杭州西奥电梯有限公司会签章			
西奥图号	XOA2685ACL	日期	2022.10.19
西奥件号	002.003	确认人	王捷
共2页	第2页	CA号	CA-P220027

导靴

OX-310TX

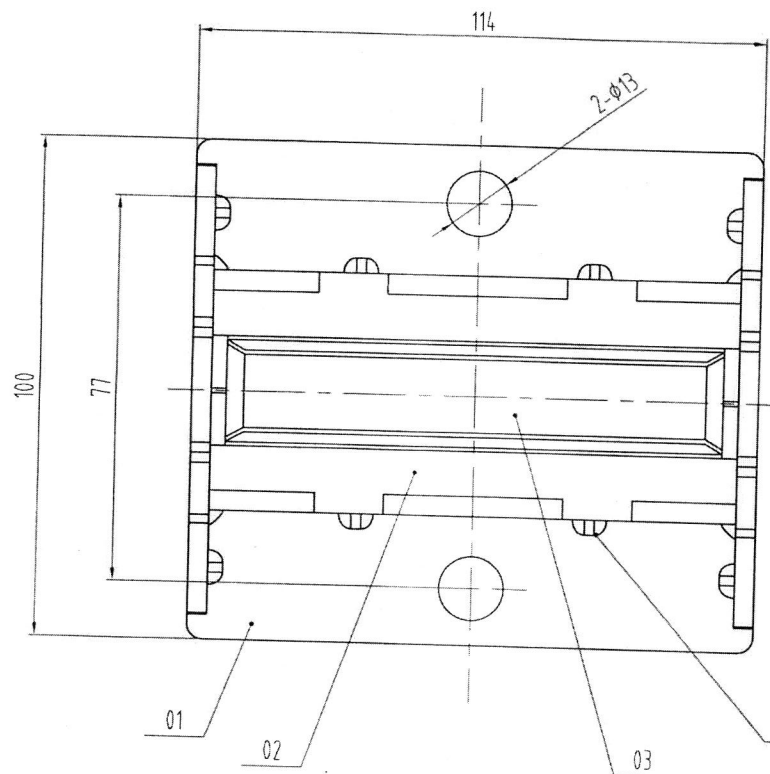
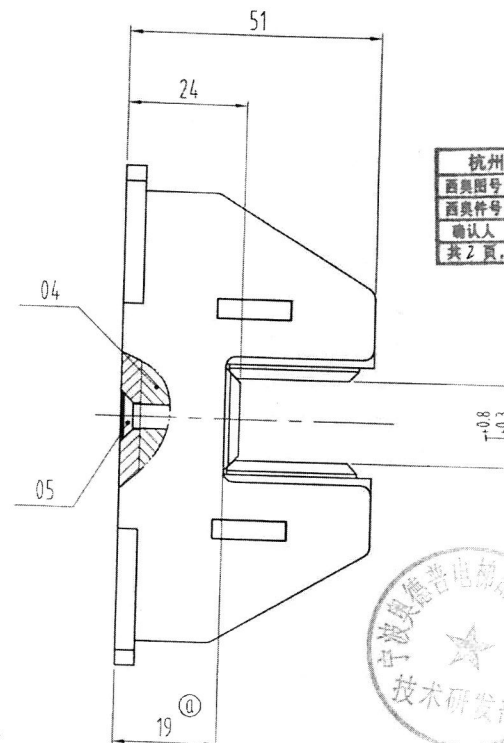
注意焊接点位置变化,
避开导靴安装孔

①	3	增加尺寸,修改技术要求1,增加技术要求2,3	宋剑	22.10.17
设计	施栋琪	2020.06.05	标准化	
审核	刘晶	2021.03.20		
工艺				
批准	施栋琪	2021.03.20

- ① 1、导靴一套两件,本产品型号为OX-310TX示意图,为杭州西奥定制;
- ① 2、板件OX-310TX.1-2尺寸21修改为19;
- 3、适用于额定速度为 $\leq 1.0\text{m/s}$,额定载重 $\leq 630\text{kg}$ 。
